PROTOKÓŁ NR GKG.GZ.4091.4024.2017 - odpis

Przedmiot uzgodnienia : Sieć kanalizacji sanitarnej grawitacyjna i tłoczna, 314 przyłączy kanalizacji sanitarnej, 5 przyłączy elektroenergetycznych zalicznikowych, sieć kanalizacji deszczowej z przykanalikami i wpustami, przebudowa sieci oświetlenia i 8 słupów oświetlenia oraz sieci energetycznej nn 0,4kV i SN 15kV

wnioskodawca: Gmina Suchy Las
Ul. Szkolna 13, 62-002 Suchy Las

Zespół Koordynacji Usytuowania
Projektowanych Sieci Uzbrojenia Terenów
POWIATU POZNAŃSKIEGO
ZAŁĄCZNIK DO PROTOKOŁU
Nr 4024.2017
do rys. 9

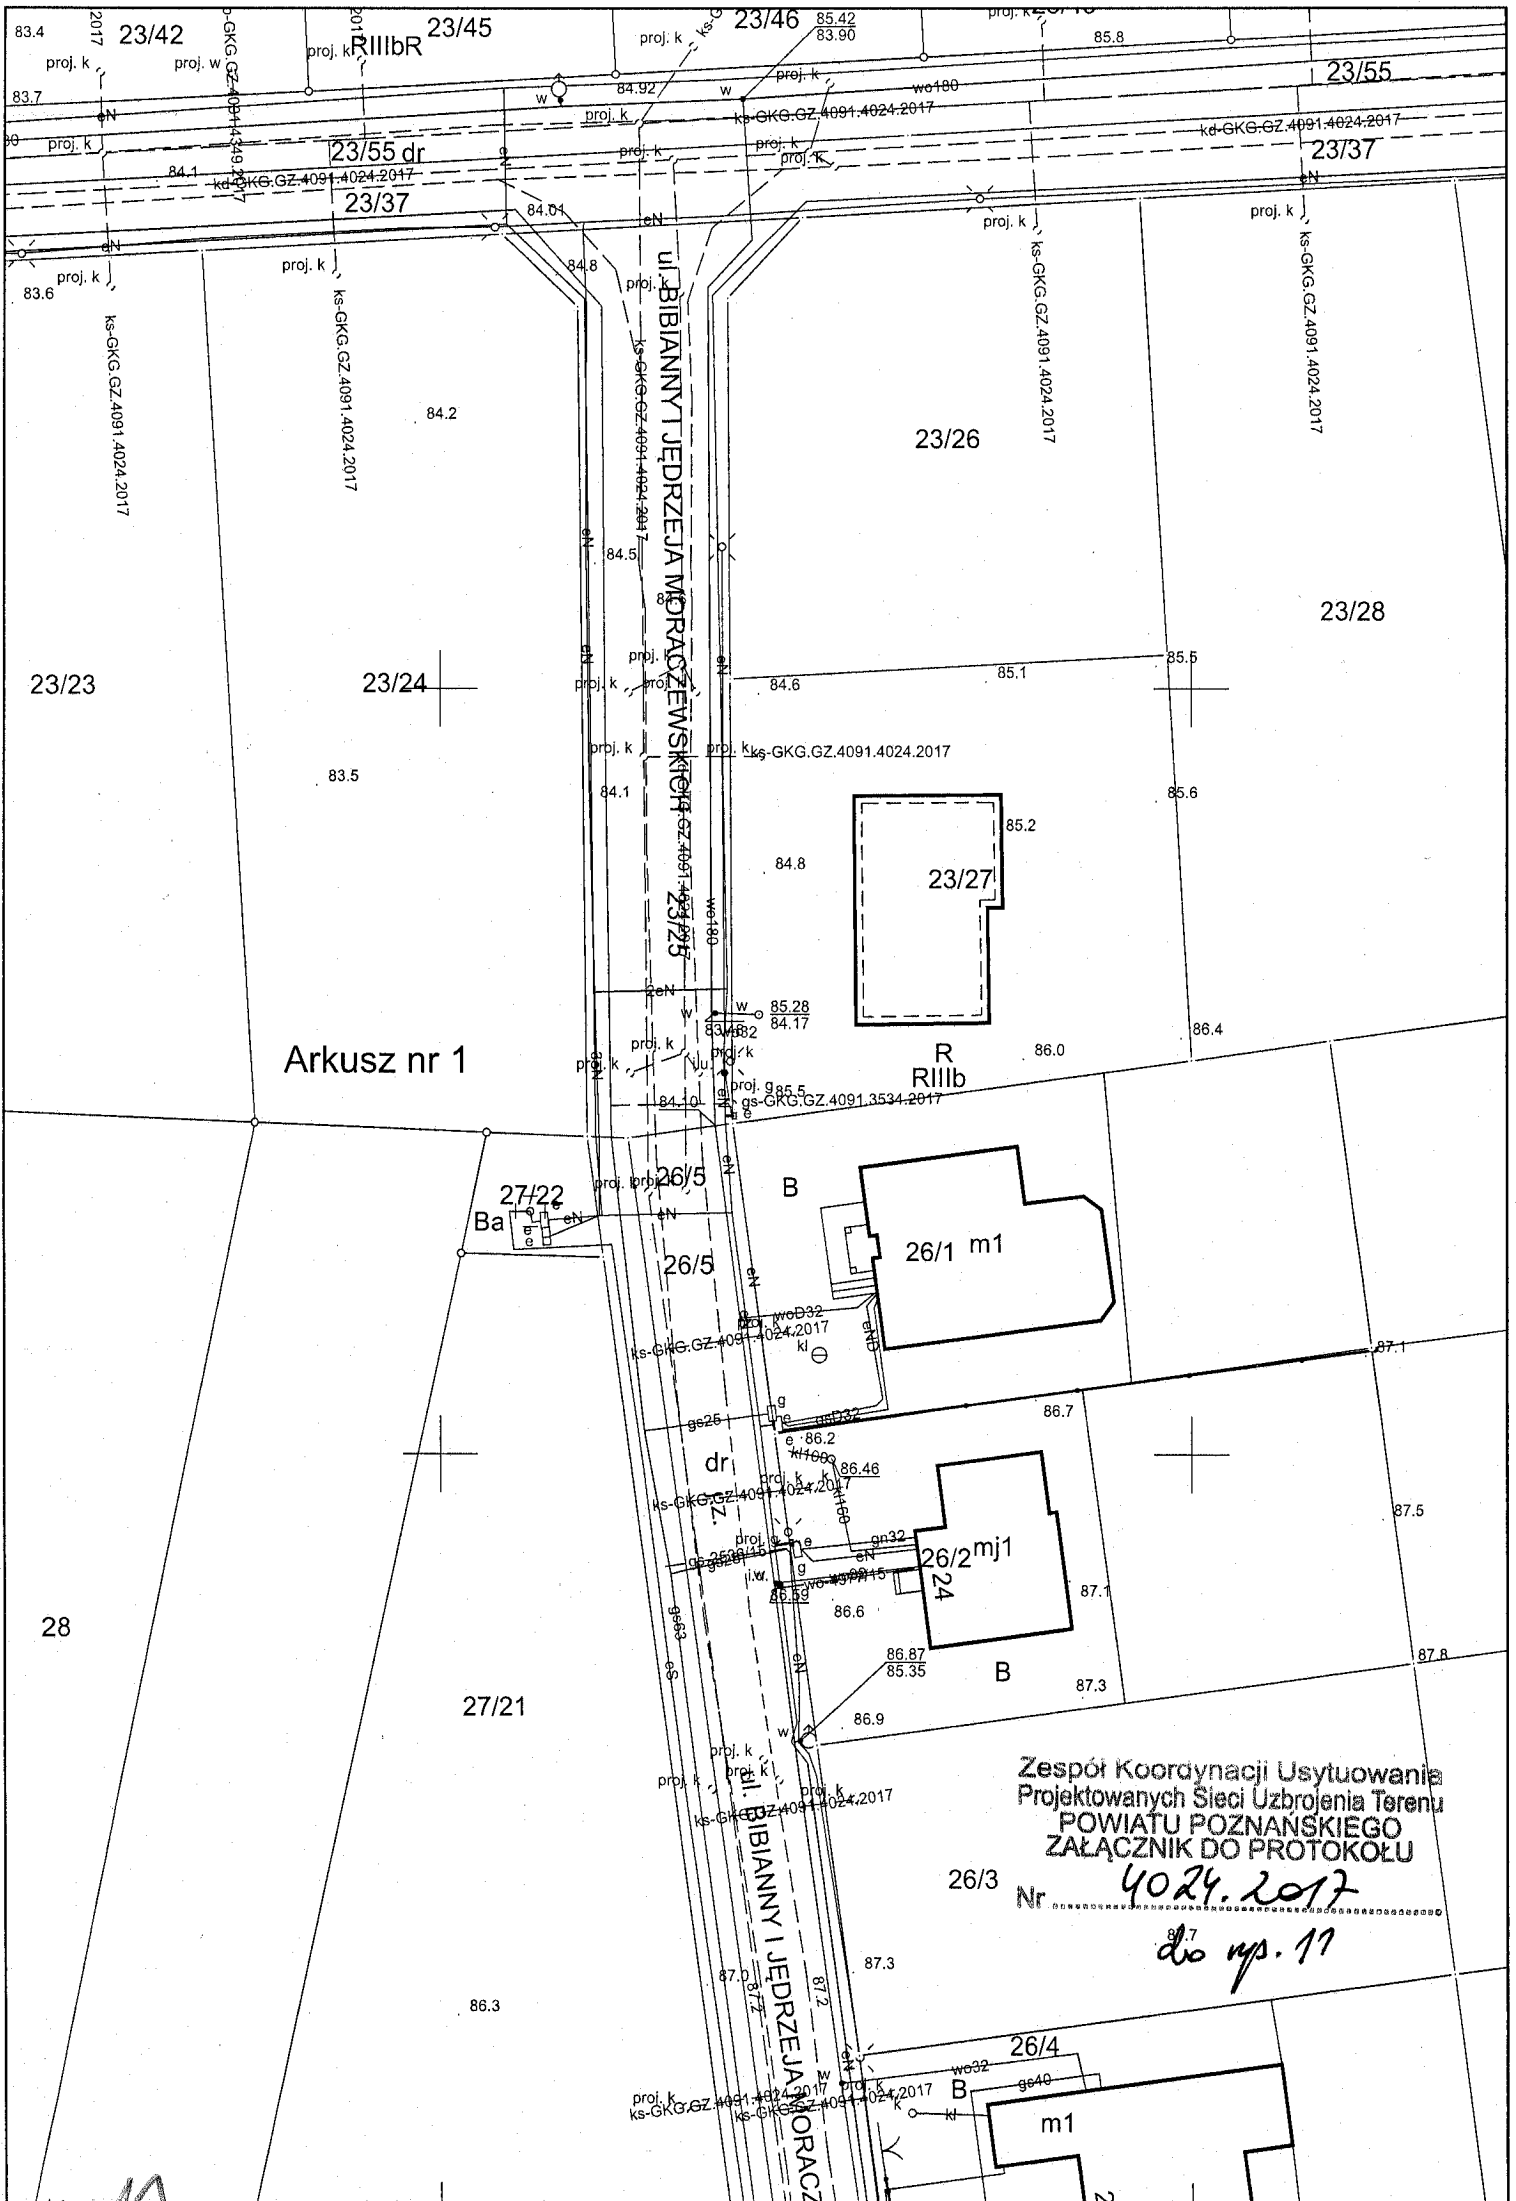
Rys. 9- dołączono 2 mapy A4 z projektowanym przyłączem wodociągowym n.k. 2377.2016 oraz z projektowaną siecią energetyczną n.k. 2108.2017 i z istniejącym przyłączem wodociągowym do działki 60/17.

do rys. 17

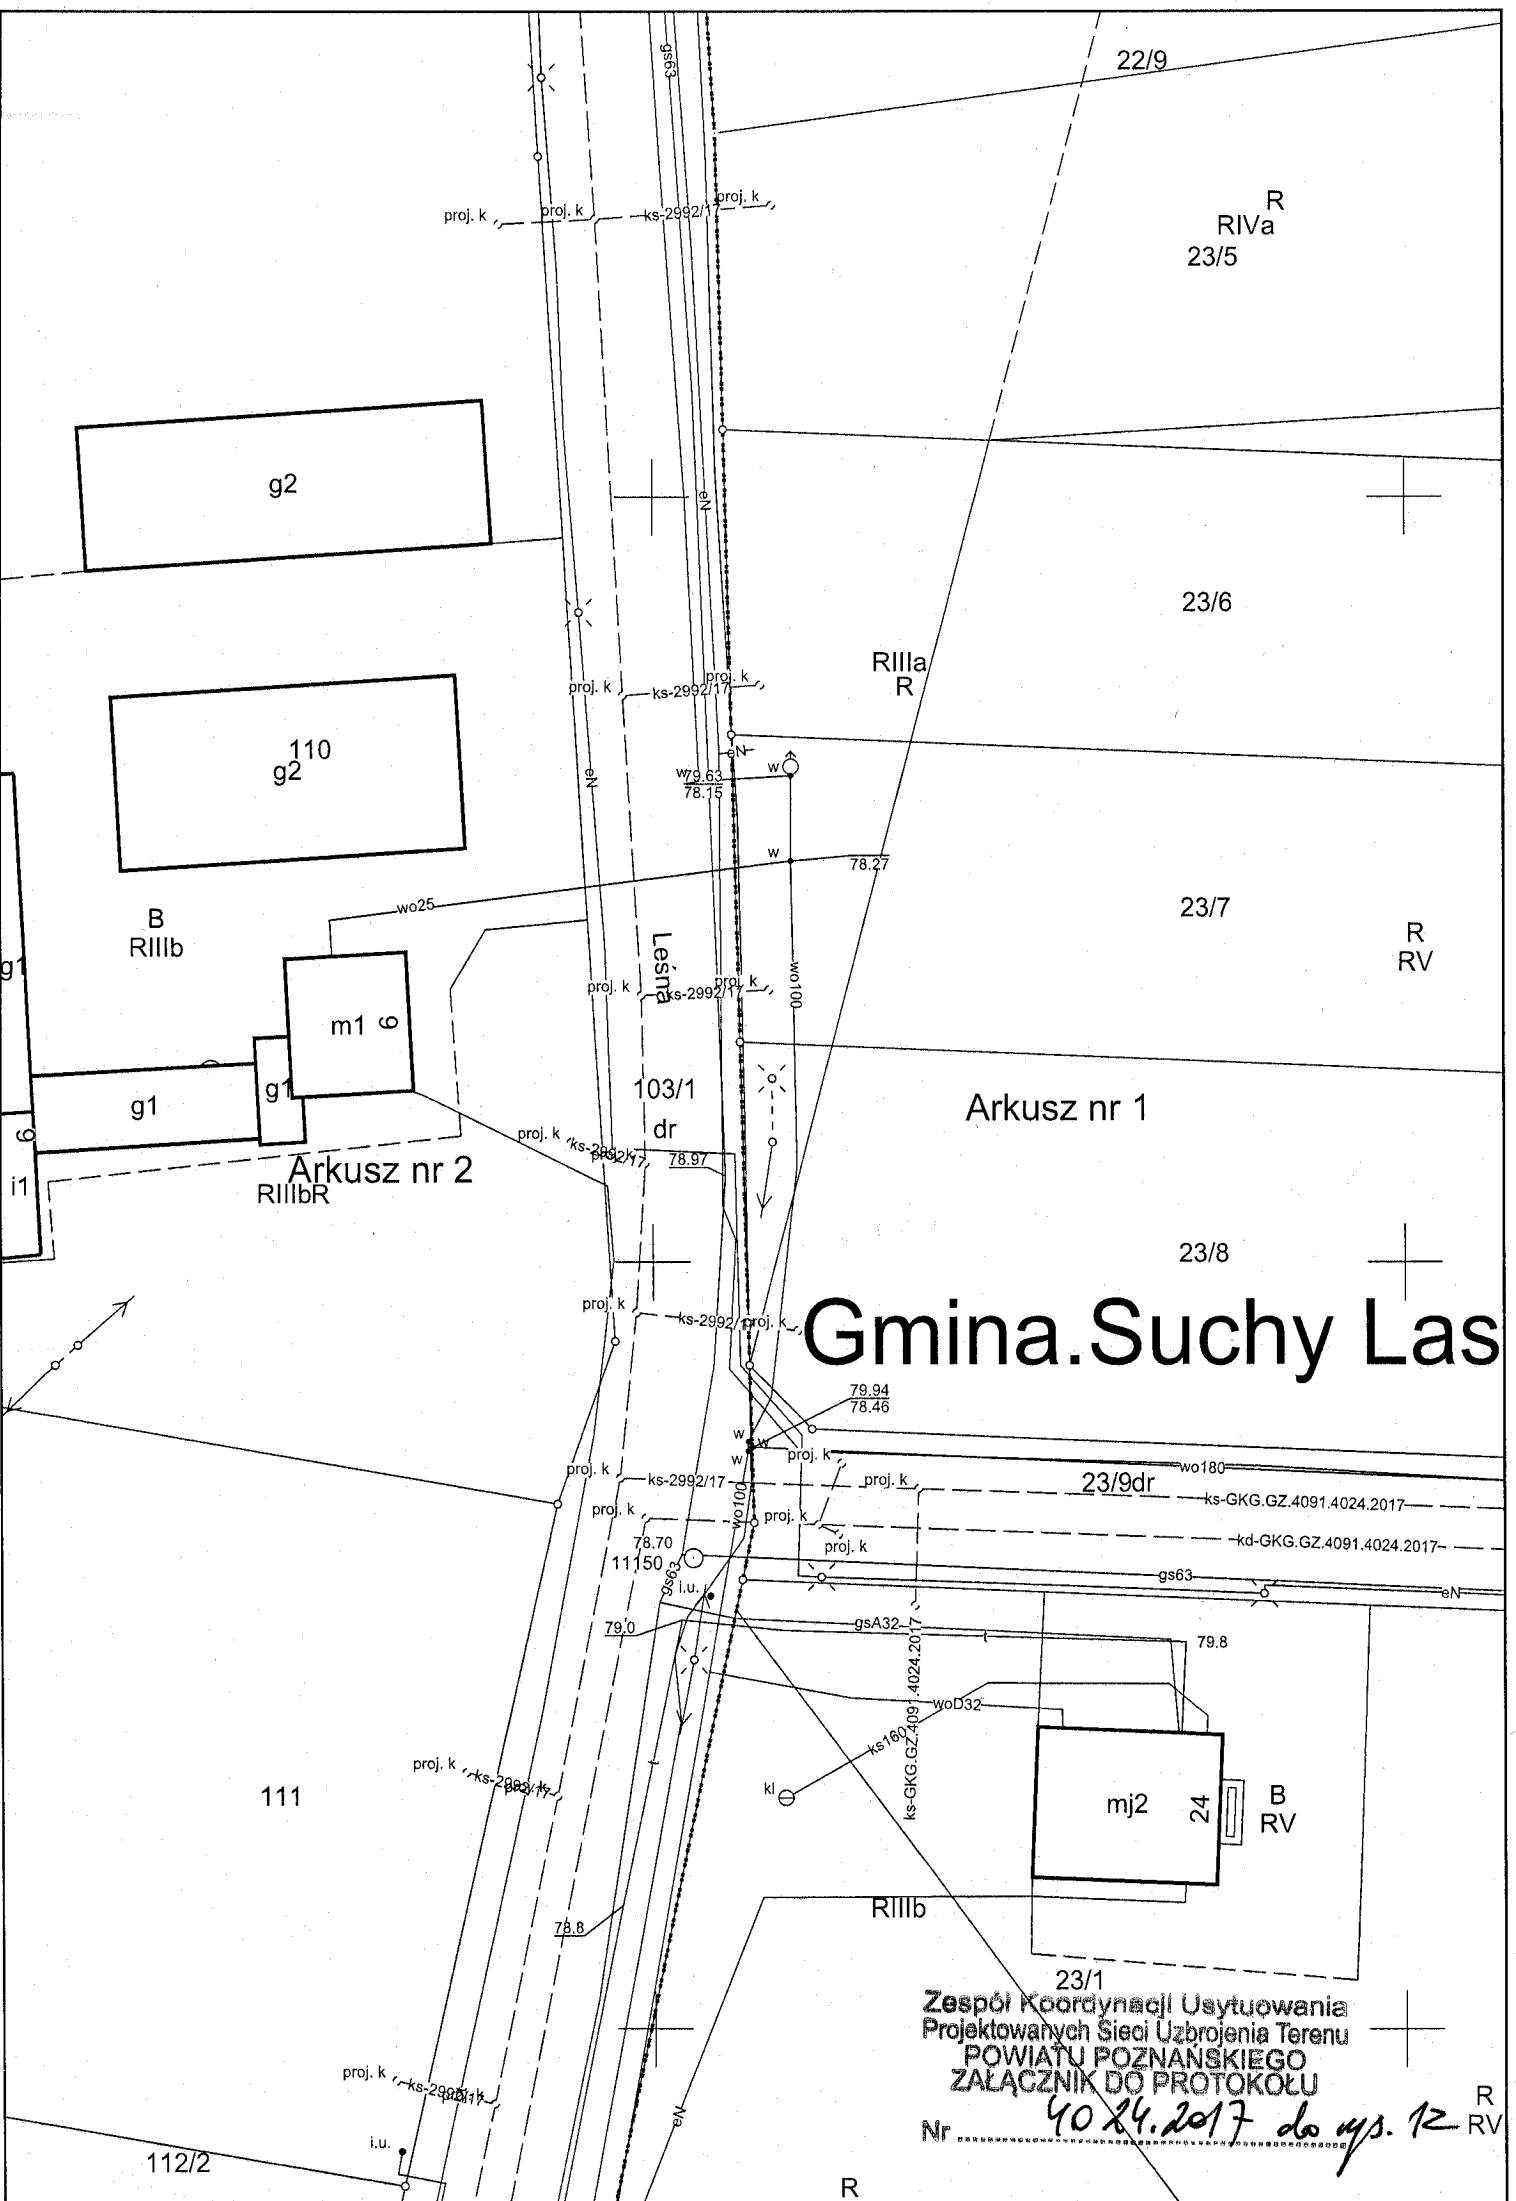
Rys. 17 -dokreślono projektowaną sieć eN i sieć kanalizacji sanitarnej n.k.2992.2017, dołączono mapę A4 z projektowaną siecią oświetlenia n.k. 2799.2017. Uwaga zbliżenie do hydrantu.

40.24.2017 do wys. 12

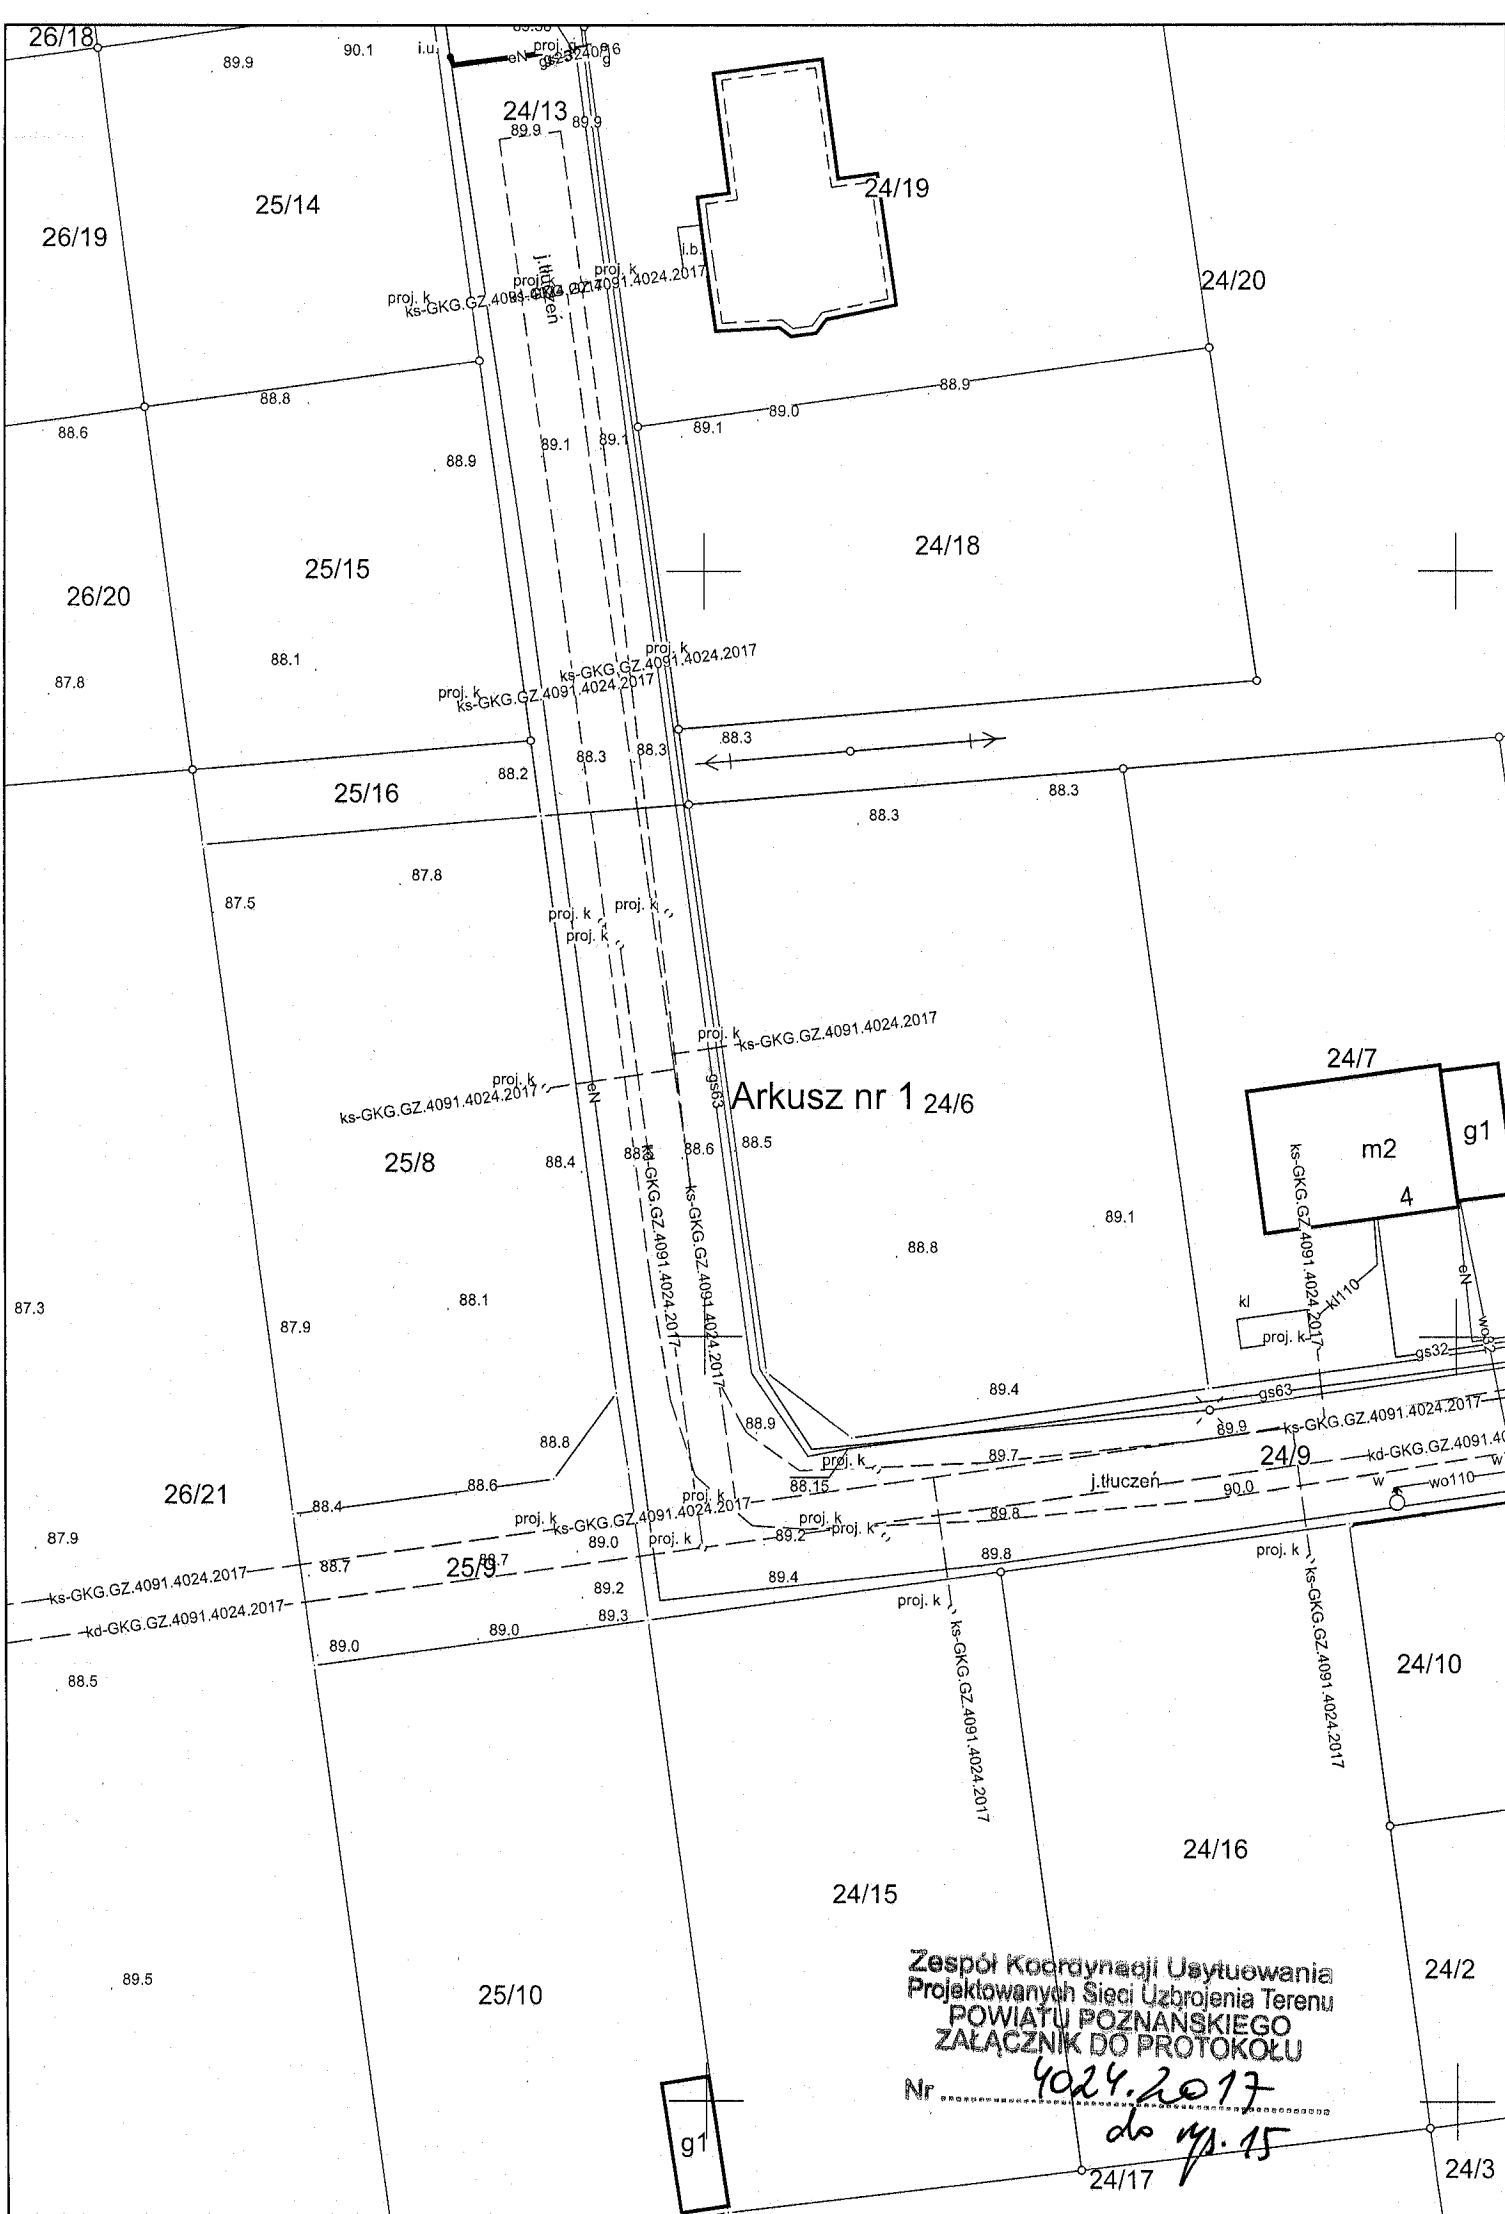
Rys. 12 - dołączono mapę A4 z istniejącą siecią oświetlenia. Uwaga zbliżenie do zasuw przy hydrancie.
